Добавление 133 — Правила № 134 ООН

Поправка 4

Поправки серии 01 — Дата вступления в силу: 7 января 2022 года

Единообразные предписания, касающиеся официального утверждения автотранспортных средств и их элементов оборудования в отношении связанных с обеспечением безопасности эксплуатационных характеристик транспортных средств, работающих на водороде (ТСВТЭ)

Образец А

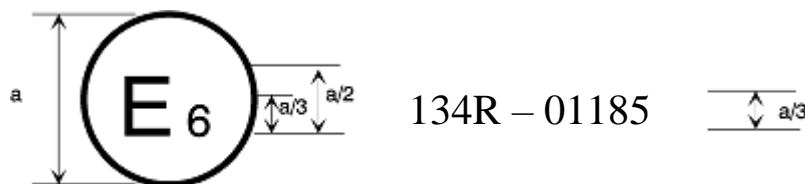
Приложение 2 изменить следующим образом:

Приведенный выше знак официального утверждения, проставленный на транспортном средстве/системе хранения/отдельном элементе оборудования, указывает, что данный тип транспортного средства/системы хранения/отдельного элемента оборудования был официально утвержден в Бельгии (Е 6) в отношении связанных с обеспечением безопасности эксплуатационных характеристик транспортных средств, работающих на водороде, на основании Правил № 134 ООН. Первые две цифры номера официального утверждения указывают, что в момент предоставления официального утверждения Правила уже включали поправки серии 01.

Образец В
(см. пункт 4.5 настоящих Правил)

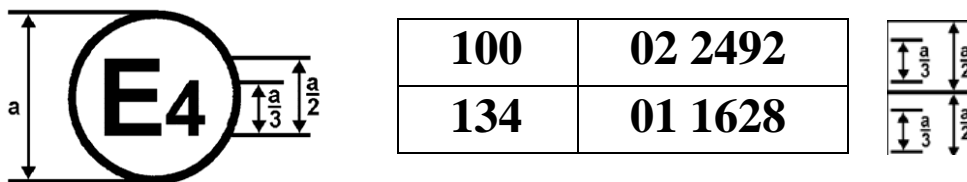
Приведенный выше знак официального утверждения, проставленный на транспортном средстве, указывает, что данное автотранспортное средство было официально утверждено в Нидерландах (E 4) на основании правил ООН № 134 и 100*. Номер официального утверждения указывает, что к моменту предоставления соответствующих официальных утверждений в Правила № 100 ООН были внесены поправки серии 02, а в Правила № 134 ООН — поправки серии 01».
